**AVIS RELATIF À LA PROTECTION
CONTRE LES EVENTUELS EFFETS NOCIFS ET NUISANCES
PROVOQUÉS PAR LES RAYONNEMENTS NON IONISANTS
GÉNÉRÉS PAR DES ANTENNES ÉMETTRICES STATIONNAIRES**

Commune : LIBIN - Exploitant : TELENET GROUP

Référence exploitant : LX6116C

Rapport n° 1940 / 2024

Figure 1 : Vue en plan des lieux de séjour et des points de contrôle

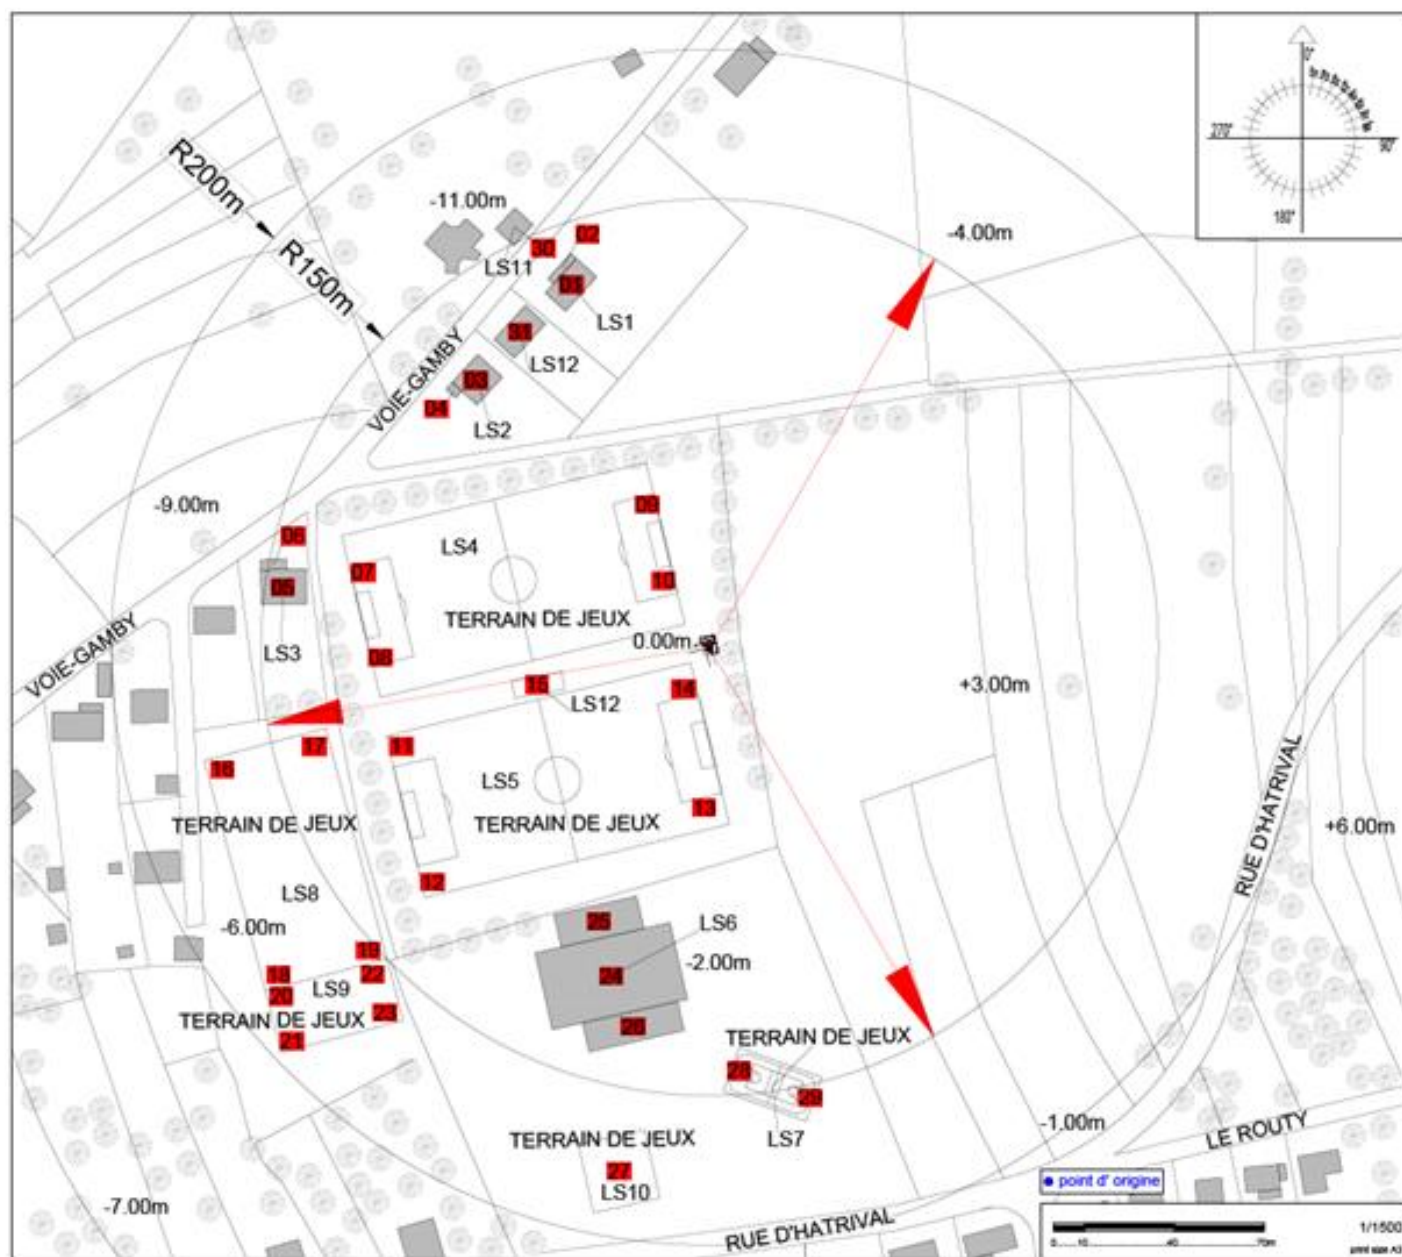
N° point de contrôle	LS	Atténuation (dB)	Indice d'exposition relatif à la limite par installation IE_i
11	LS5	0,0	0,983
8	LS4	0,0	0,882
7	LS4	0,0	0,666
17	LS8	0,0	0,625
28	LS7	0,0	0,607
29	LS7	0,0	0,601
12	LS5	0,0	0,569
16	LS8	0,0	0,420
19	LS8	0,0	0,354
25	LS6	3,0	0,323
22	LS9	0,0	0,320
18	LS8	0,0	0,280
27	LS10	0,0	0,277
24	LS6	3,0	0,274
23	LS9	0,0	0,270
20	LS9	0,0	0,258
26	LS6	3,0	0,256
5	LS3	3,0	0,247
6	LS3	3,0	0,222
21	LS9	0,0	0,219
1	LS1	3,0	0,140
2	LS1	3,0	0,129
4	LS2	3,0	0,120
13	LS5	0,0	0,119
3	LS2	3,0	0,112
31	LS12	3,0	0,108
30	LS11	3,0	0,084
14	LS5	0,0	0,061
15	LS12	3,0	0,061
10	LS4	0,0	0,046
9	LS4	0,0	0,040

En ce qui concerne les antennes de l'installation mentionnées dans le tableau 1, la distance maximale à laquelle la limite pourrait être atteinte, à l'extérieur, est égale à 131,9 m. S'il n'y a pas de LS à une distance inférieure, les antennes respectent forcément la limite d'immission.

Dans le cas des LS situés à l'intérieur des bâtiments, une atténuation d'obstacle est prise en compte et il en résulte que la distance maximale à laquelle la limite pourrait être atteinte se réduit à 93,3 m.

Figure 2 : Vue en plan des installations d'antennes dans un rayon de 300 mètres autour de l'installation faisant l'objet de la demande d'avis

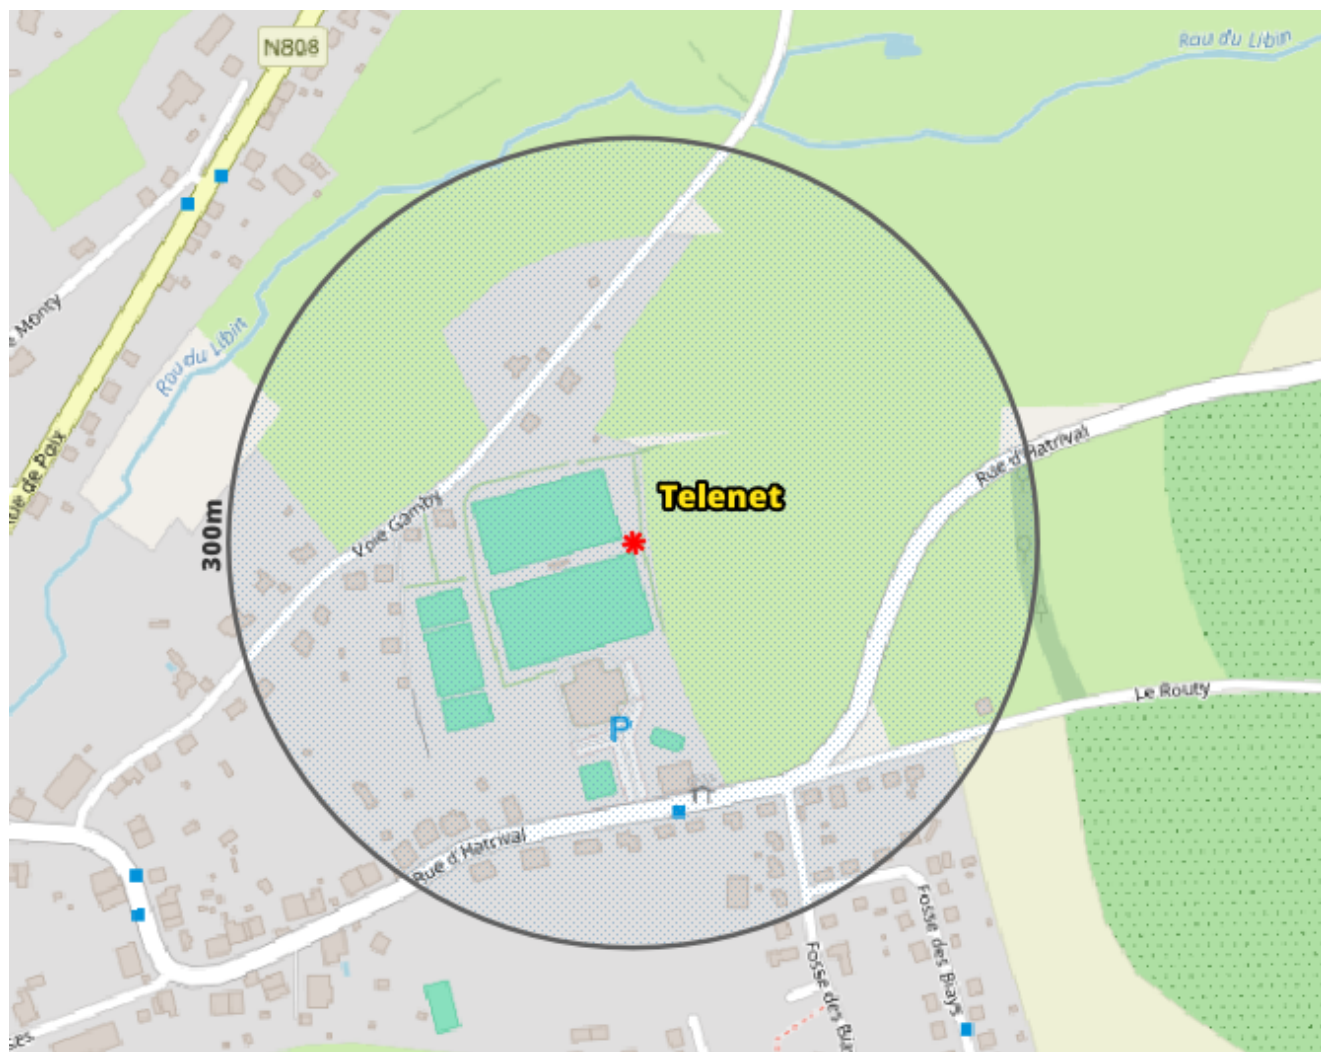
Compte tenu des considérations ci-dessus, il apparaît que l'intensité du rayonnement électromagnétique généré, dans les lieux de séjour situés dans un rayon de 300 mètres autour de l'installation référencée dans le paragraphe 2, par l'ensemble des antennes émettrices stationnaires de l'ensemble des exploitants du même site d'antennes émettrices stationnaires respecte la limite fixée à l'article 4, § 2 du décret.
